1. Podanie rozkladu proti záverečnému stanovisku

Ako mimovládna organizácia podporujúca ochranu životného prostredia s celoslovenskou pôsobnosťou, ktorá sa stala účastníkom konania vo veci posudzovania vplyvov na životné prostredie navrhovanej činnosti „**Centrum energetického zhodnotenia odpadov**“ (ďalej len „CEZO“) navrhovateľa SLOVNAFT, a. s., Vlčie hrdlo 1, 824 12 Bratislava (ďalej len „navrhovateľ“) po preskúmaní záverečného stanoviska MŽP SR, odboru posudzovania vplyvov na životné prostredie (ďalej len „príslušný orgán“) č: 4026/2026-11.1, 37015/2026 (ďalej len „záverečné stanovisko“), **podávame rozklad voči tomuto rozhodnutiu** podľa § 61 ods. 1 zákona č. 71/1967 Zb. o správnom konaní (správny zákon).

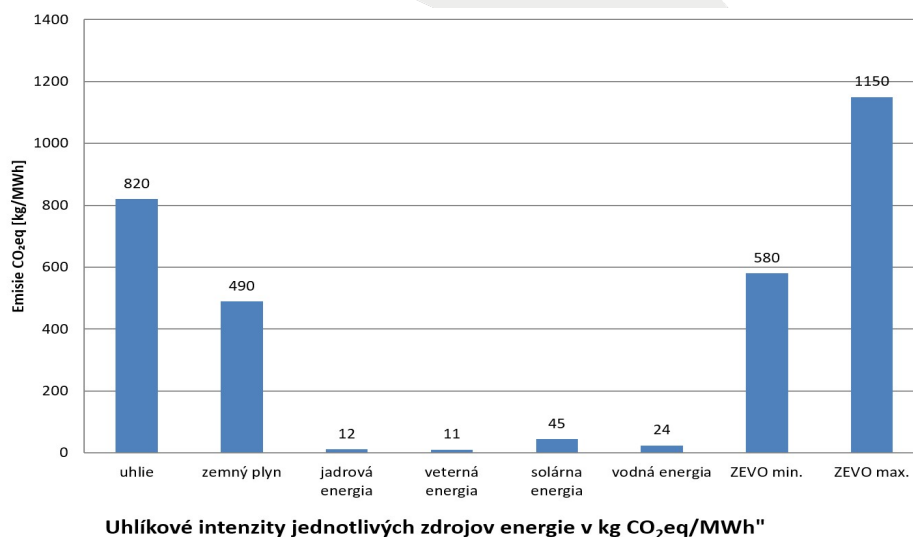
Na strane 272 posudku posudzovateľ uvádza, že *„transport odpadu na vzdialenosť do 200 km môže mať príspevok k ročným emisiám CEZO približne 10 %“* Podľa nášho názoru nejde o zanedbateľný podiel na celkových emisiách CO₂.

Posudzovateľ sa zároveň vôbec nevyjadril k nasledovným zásadným námietkam:

- podhodnotenie emisií zo spaľovania 18 000 ton plastov,
- očakávané zhoršenie uhlíkovej bilancie CEZO v čase jeho spustenia v dôsledku vyššej miery triedenia biologicky rozložiteľných odpadov,
- trend zhoršovania uhlíkovej bilancie CEZO vplyvom meniaceho sa energetického mixu v elektrizačnej sústave.
